Afwijking

Code	AFW-0017
Titel	Singel 0401 - toepassen BIMS boven waterleiding
Status	In behandeling
Datum geconstateerd	21 jun 2022
Tijdstip geconstateerd

Type	Code / Nummer	Titel	Status
Document	2203-4775 | 1.0	UO Singel 0401, Damwandconstructie

afw-017 bims.jpg

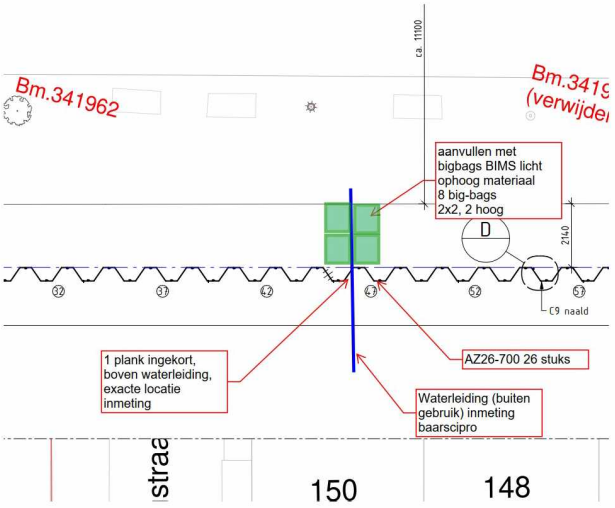
Aanvullend wordt er licht ophoogmateriaal geplaatst boven de waterleiding
Om zettingen te voorkomen door de aanvulling zullen er 8 stuks big-bags met BIMS worden aangebracht boven de waterleiding conform bijgevoegde schets

afw-017 plank korter.jpg

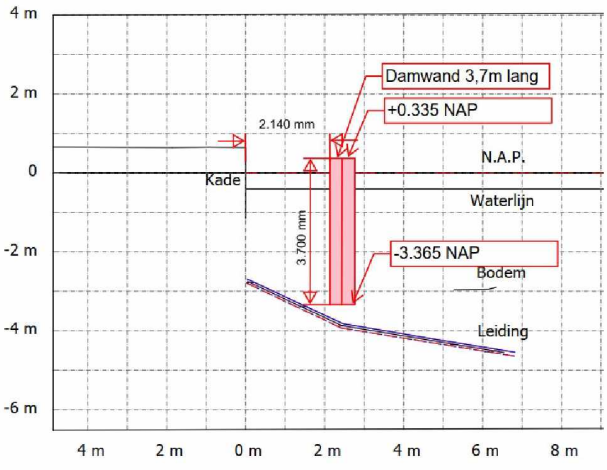
1 plank is ingekort naar 3,7 meter boven de waterleiding
